Machbarkeitsanfrage

Anfrage Nr.: 2021024

Projektname: Doppelstock PLZ / Ort: Oftringen

Ausgangsgerät / Serie: 879055 Bestell-Nr. / Typ: .....

Skizze:

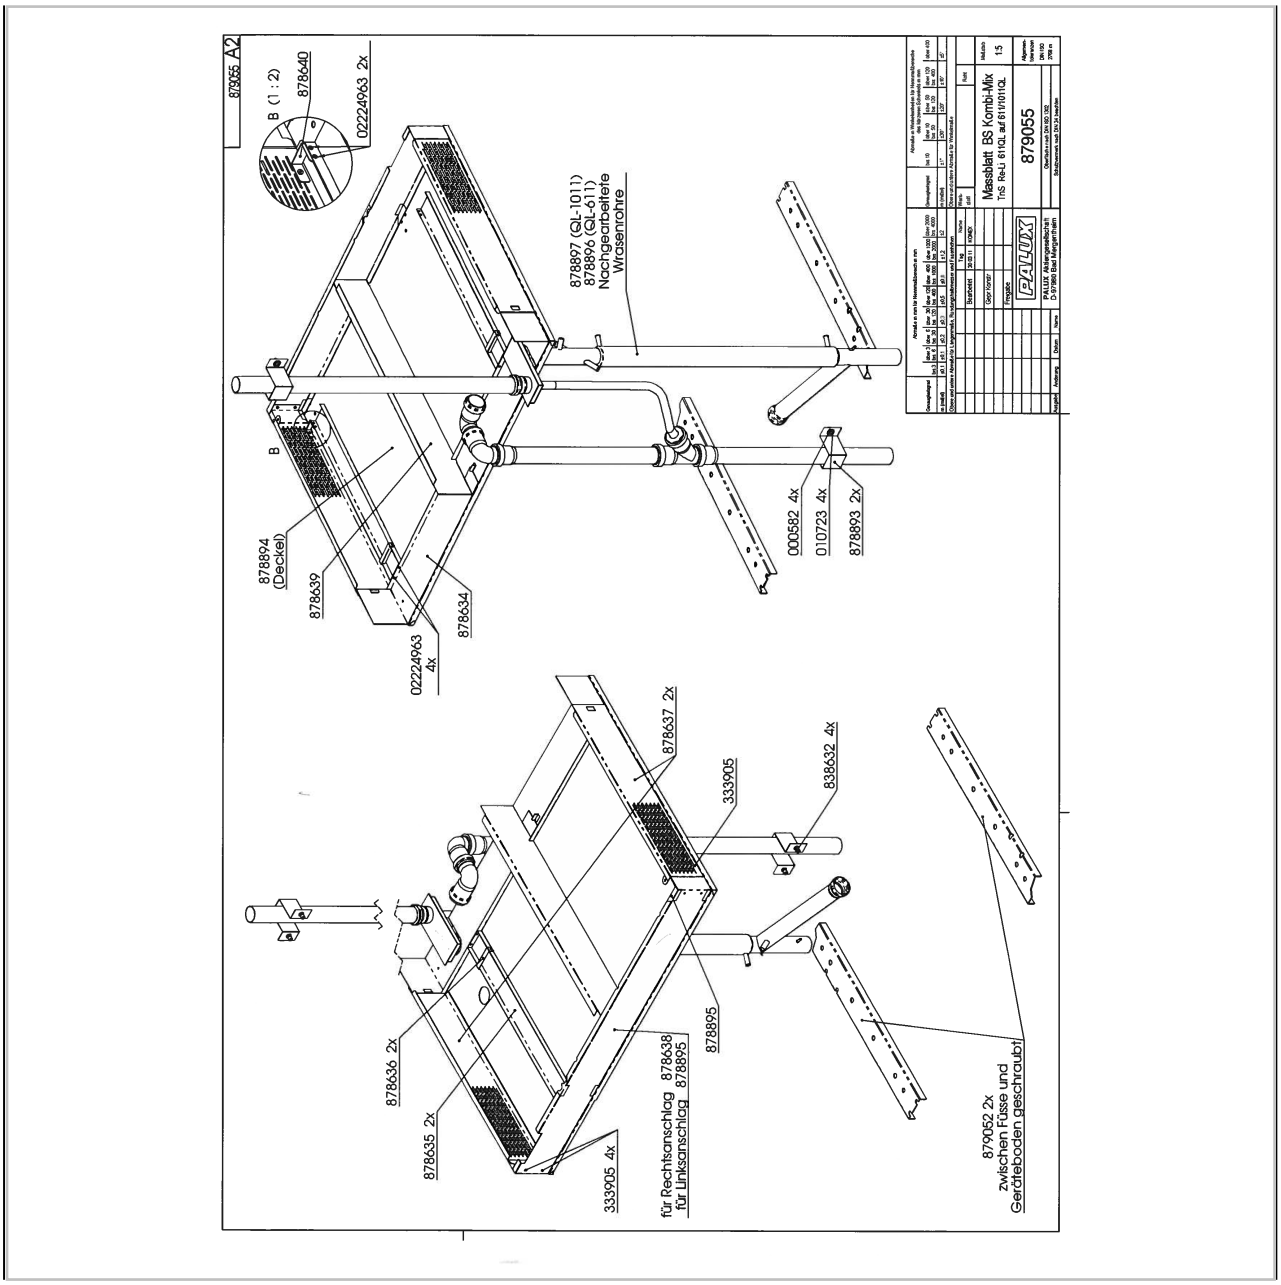
Erhalt des bestehenden Doppelstockbausatzes, unteres Gerät Abluft mit DN50. Welche Bauteile müssen neu bestellt werden?

Der neue Heißluftdämpfer muss für BS-Kombi-Mix bestellt werden, damit die Verstärkungen und Abluftrohrhalter vormontiert werden.

- Erstellung der Fertigungsunterlagen über die Konstruktion
- es werden Zusatzteile für 145 EUR benötigt (Seitenbleche,Basiswinkel, Kondensatrohr, Abluftrohr, Dichtung DN50, Abstandwinkel)
